Gamma H&C	Modello MAESTRO	N° I.T. 06_2022
Matricola 21420743	Oggetto NUOVO IC DISPLAY

Descrizione della modifica

Nuovo display grafico 320x240 RGB

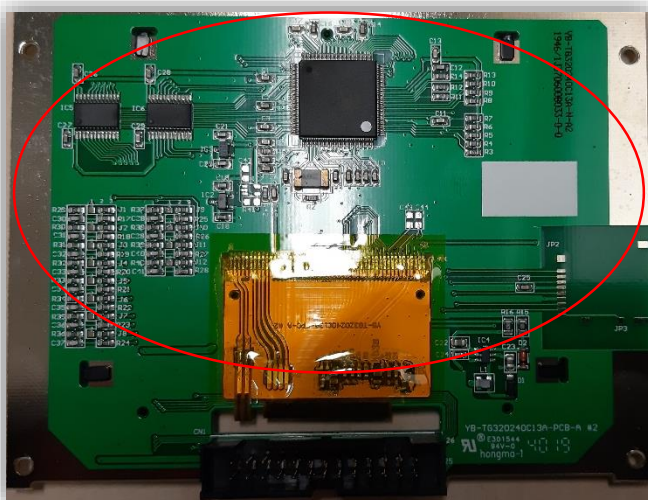
A causa della mancanza dei microprocessori

Viene introdotto un **nuovo display grafico 320x240 RGB**, con un nuovo circuito integrato (IC).

Con l'introduzione del **nuovo display grafico 320x240 RGB** si è reso necessario l'adeguamento dei SW, che permette la gestione sia del **vecchio** che del **nuovo display**.

Oltre alla versione di SW è stata anche adeguata la versione della boot.

Il mancato aggiornamento della boot non pregiudica il funzionamento del nuovo display, ma genera solo la mancata visualizzazione della barra di download in fase di scarico SW (il display rimane nero).

Per meglio identificare quali SW sono adeguati alla gestione del nuovo Display il loro codice progressivo di versione è uguale a **4.0**.

Il codice **253925** del display non sarà più disponibile a ricambio al suo esaurimento scorte.

Il **nuovo** display (codice **265371**) potrà essere utilizzato sulle macchine "**Canto – Festival – Diesis – Samba – Mambo – Rock**", previo aggiornamento del SW.
